改善箇所説明図

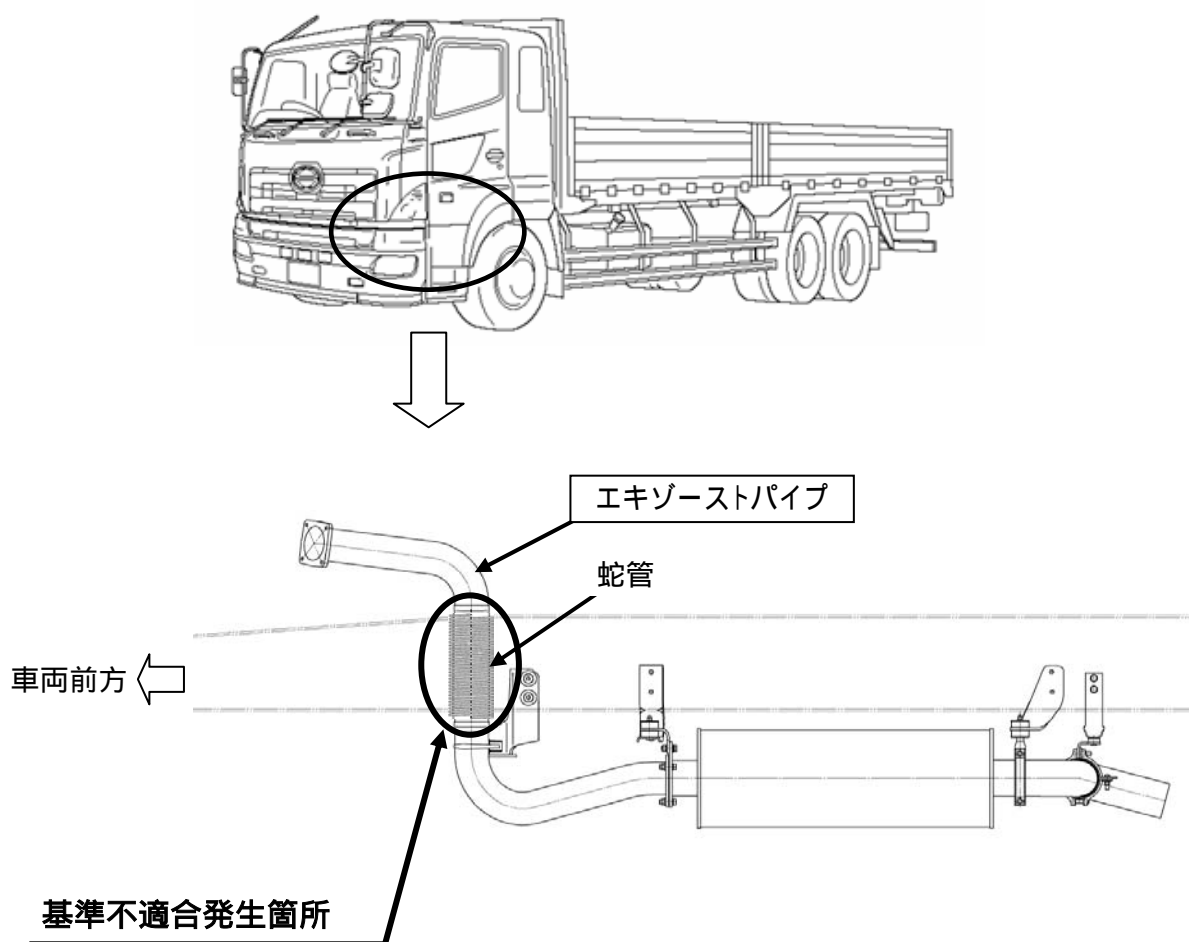
エキゾーストパイプの蛇管部分の強度が不足しているため、エンジンリターダを使用した場合、エキゾーストパイプが共振し、当該蛇管部分に亀裂が発生するものがある。そのため、当該部分から排出ガスが漏れるおそれがある。

全車両、エキゾーストパイプを対策品と交換する。

識別；改善済み車両には、エキゾーストパイプ取り付けハンガの取り付けボルトのナットに黄色ペイントを塗布する。
